**S.S. 675  
UMBRO - LAZIALE**

SISTEMA INFRASTRUTTURALE  
DEL COLLEGAMENTO DEL  
PORTO DI CIVITAVECCHIA CON  
IL NODO INTERMODALE DI ORTE  
TRATTA MONTE ROMANO EST -  
CIVITAVECCHIA  
1° STRALCIO TRATTA MONTE  
ROMANO EST - TARQUINIA

**PROGETTO ESECUTIVO - APPALTO INTEGRATO RM07/23**

<p>TITOLO ELABORATO</p>	<b>RELAZIONE DI OTTEMPERANZA - PRESCRIZIONI</b>			
<p>CODICE SIL</p> <p><b>A T N O R M 0 0 1 6 6</b></p> <p>CODICE PROGETTO</p> <p><b>D P R M 0 3 6 6 E 2 3 0 1</b></p>		<p>NOME FILE</p> <p>A002-T00EG00GENRE03_B.dwg</p> <p>CODICE ELAB.</p> <p><b>T 0 0 E G 0 0 G E N R E 0 3</b></p>		<p>REVISIONE</p> <p><b>B</b></p>	<p>SCALA:</p> <p>-</p>
<b>C</b>					
<b>B</b>	REVISIONE		Marzo 2024	Ing.S.Romagnoli	Ing. F. Bajetti
<b>A</b>	EMISSIONE		Novembre 2023	Ing.S.Romagnoli	Ing.F.Bajetti
REV.	DESCRIZIONE		DATA	REDATTO	VERIFICATO
					APPROVATO

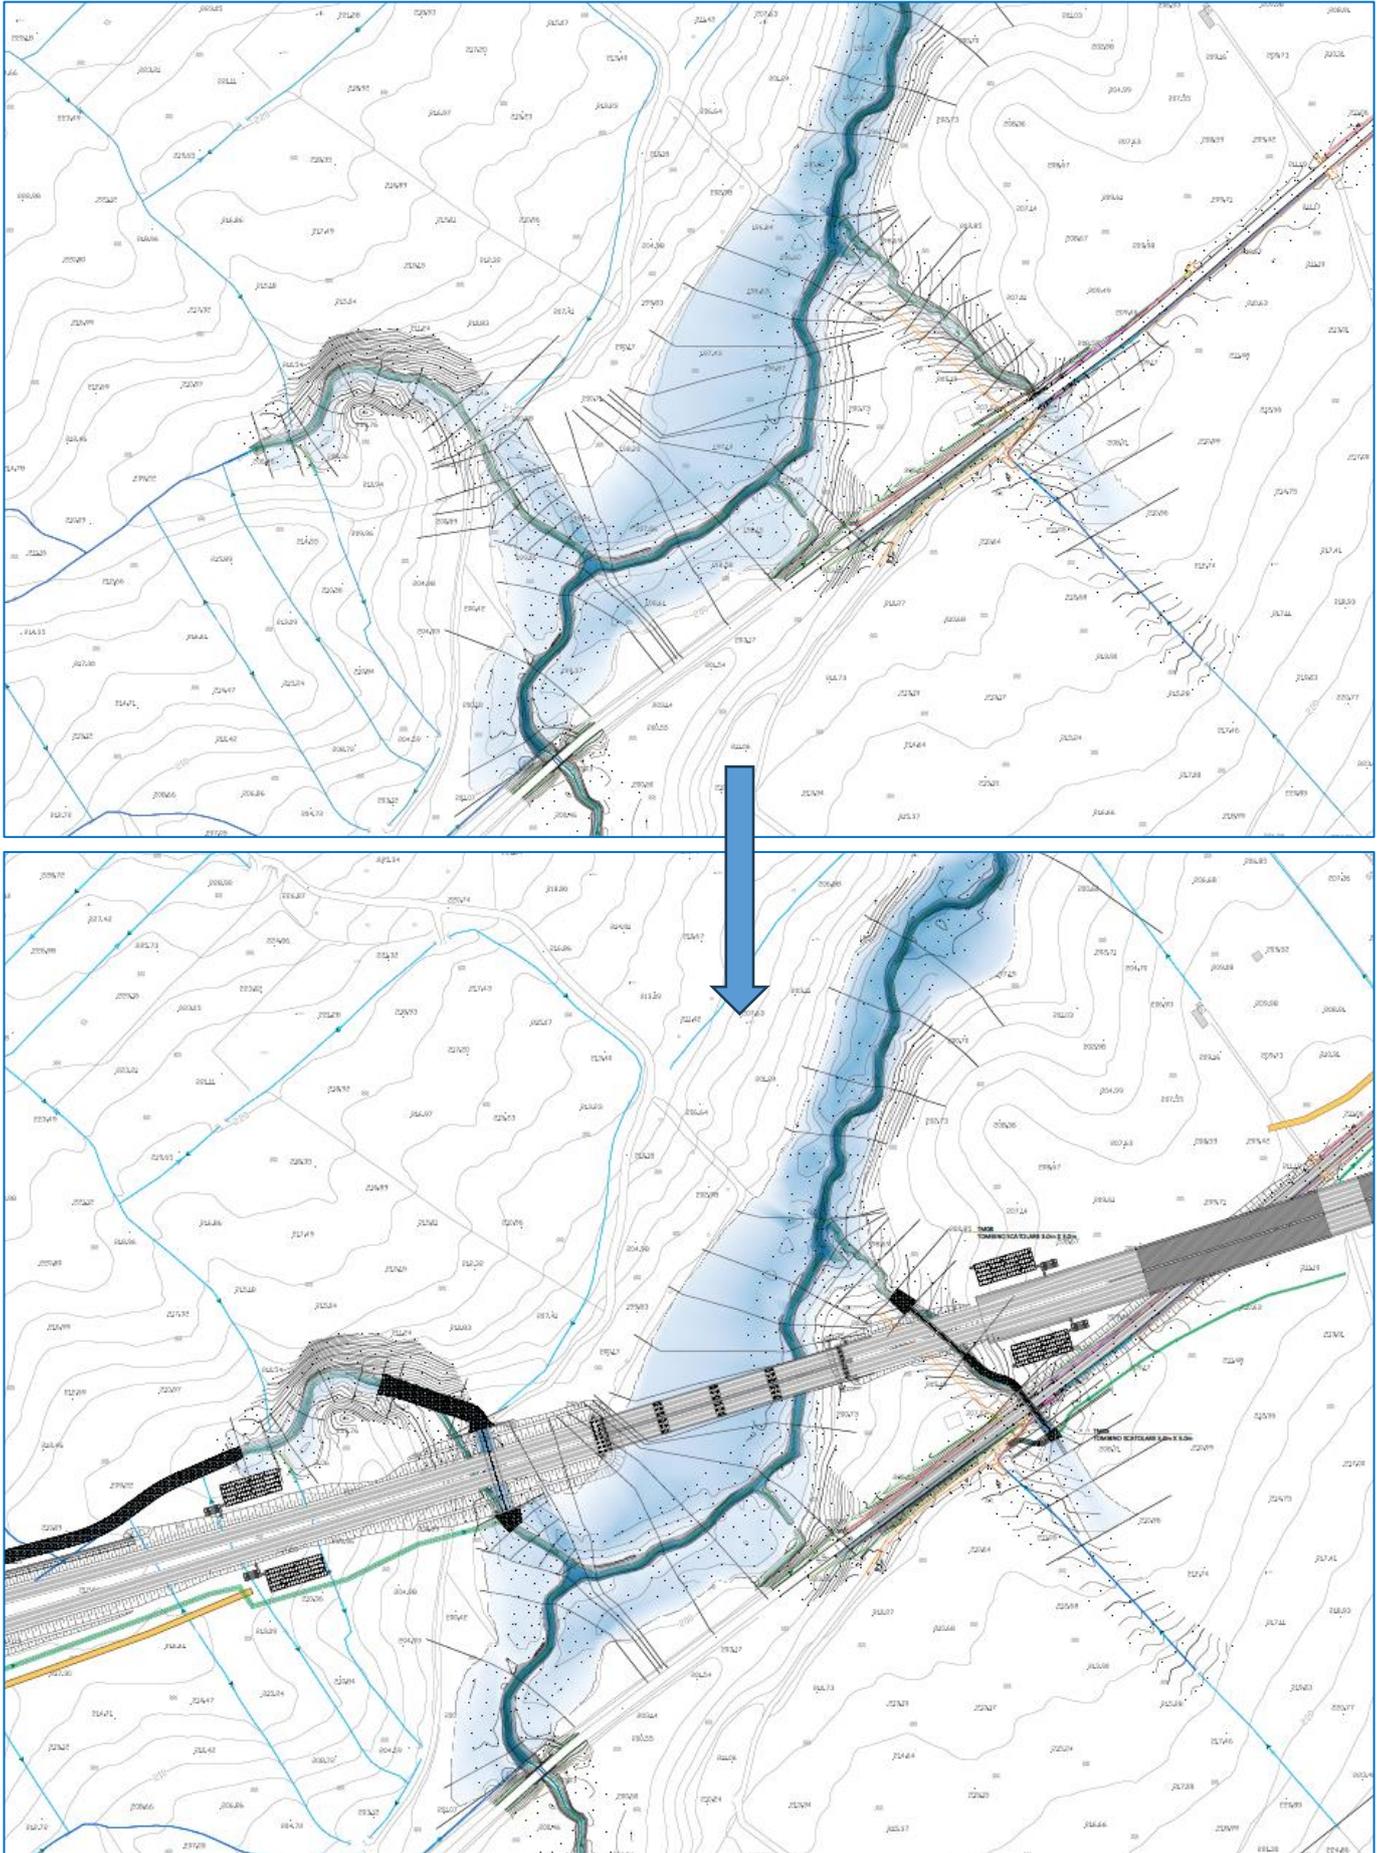
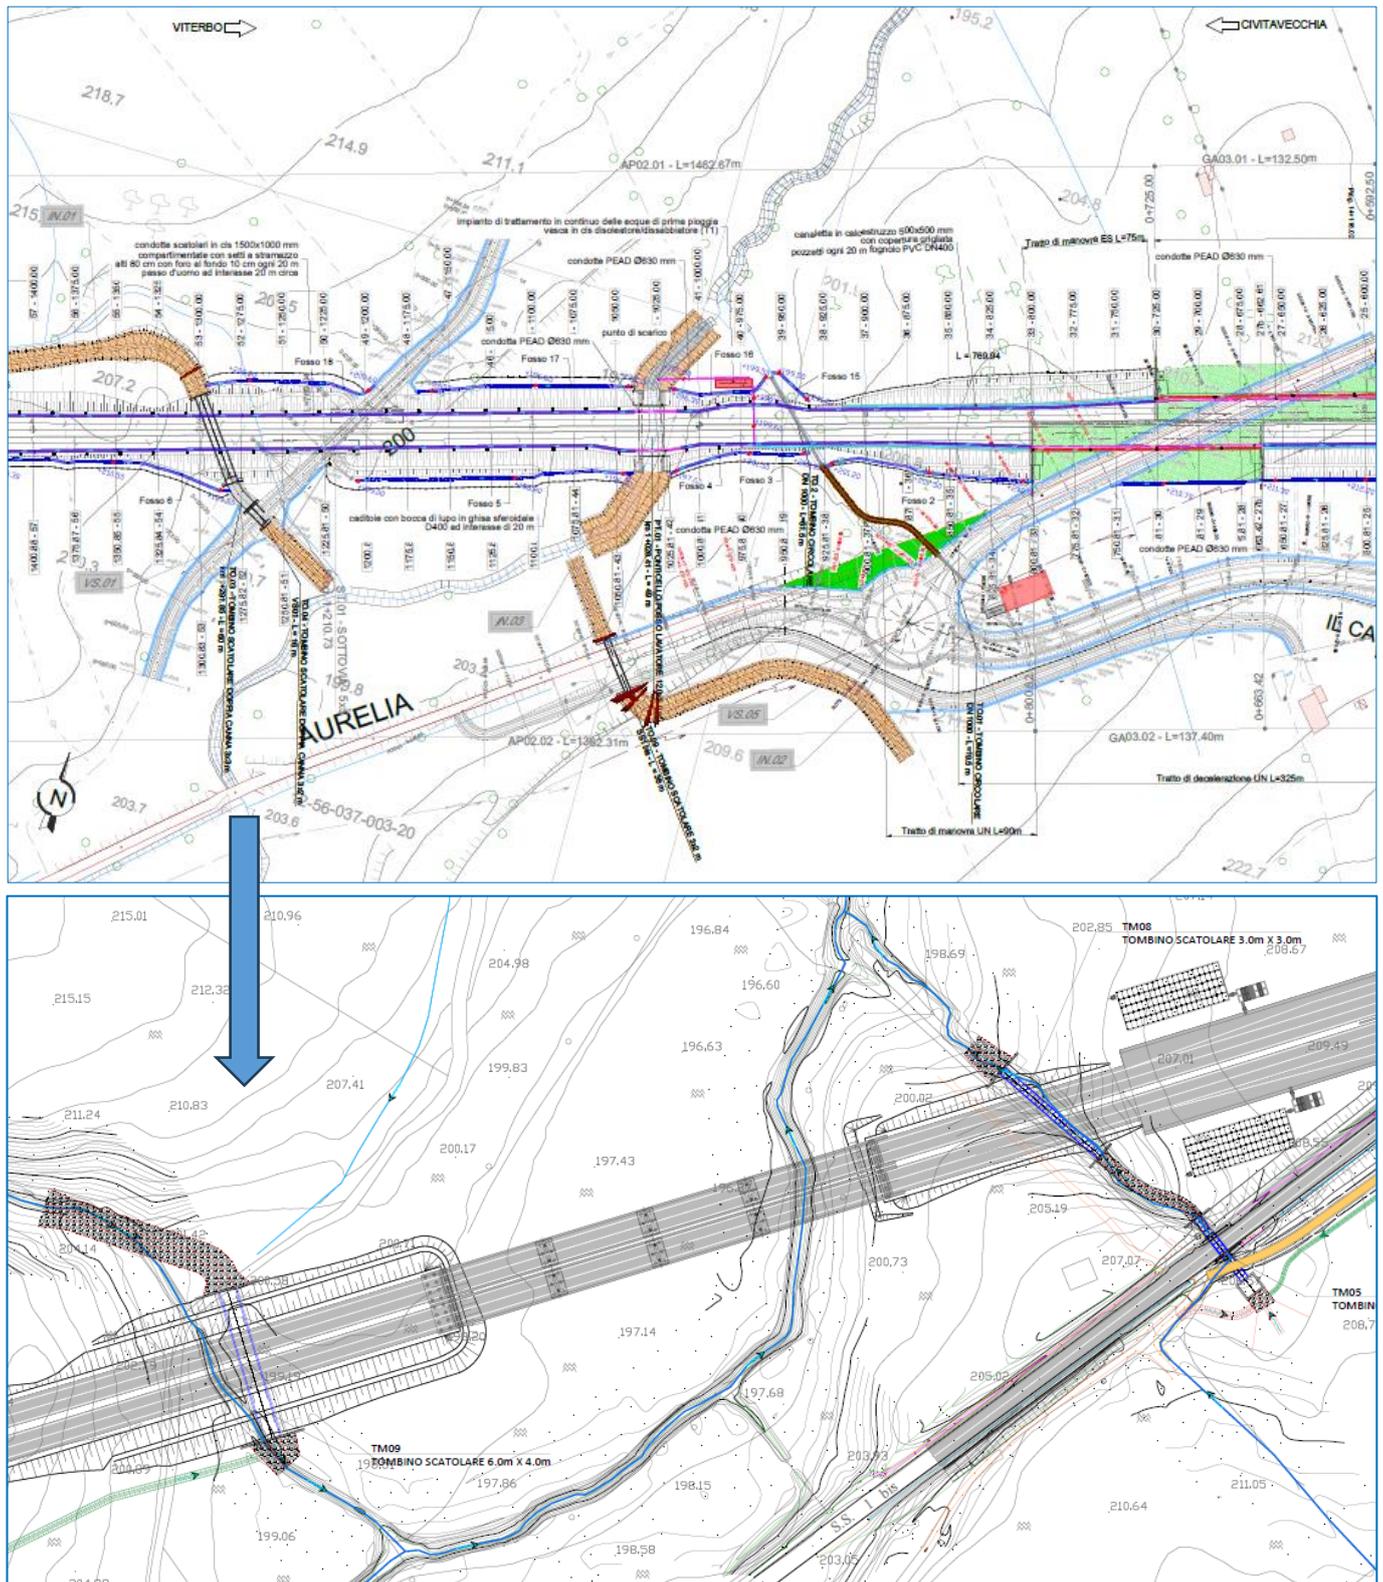
PRESENTAZIONE DELLA PROGETTAZIONE ESECUTIVA E PERFEZIONAMENTO DELL'ISTRUTTORIA TECNICO AMMINISTRATIVA PER IL RILASCIO DELLA CONCESSIONE AI SOLI FINI IDRAULICI AI SENSI DEL R.D. 523/1904 E R.R. 1/2022 (LA CONCESSIONE DEVE ESSERE RILASCIATA PER I SOLI ATTRAVERSAMENTI SU CORSI D'ACQUA DEMANIALI PT01 E TO2);

Riprendendo quanto descritto all'interno del Paragrafo 2.1 – PRESCRIZIONE N.01, la nuova configurazione dell'infrastruttura oggetto di intervento, ossia a seguito dello spostamento di 10 metri dell'asse verso sud e dell'innalzamento della livelletta iniziale dello svincolo di Monteromano Est di circa 4 metri, ha consentito l'inserimento di un viadotto di 170 metri al di sopra del Fosso del Lavatore (sempre nel rispetto del franco libero), evitando l'interferenza diretta plano-altimetrica con l'alveo del Fosso del Lavatore.

Tale viadotto è stato studiato per assicurare il transito dell'alveo del fosso Lavatore senza ricorso a protezioni di alveo o modifiche della quota (come invece previsto nel progetto definitivo).

Inoltre la lunghezza del viadotto è stata determinata per assicurare la non interferenza con la limitrofa area golenale di esondazione duecentennale (la quale si sviluppa essenzialmente sul lato ovest del Fosso Lavatore).

L'opera è quindi di fatto "trasparente" dal punto di vista idraulico rispetto allo stato attuale.

Il viadotto per tutto il suo sviluppo minimizza altresì l'impronta a terra del corpo stradale riducendo in modo sostanziale l'interferenza con tutte le fasce dei corsi idrici minimizzando gli impatti cantieristici e post-operam. Come si nota dal raffronto tra PD sopra e PE sotto l'interferenza con le aree a ridosso del Lavatore è+ stata significativamente ridotta
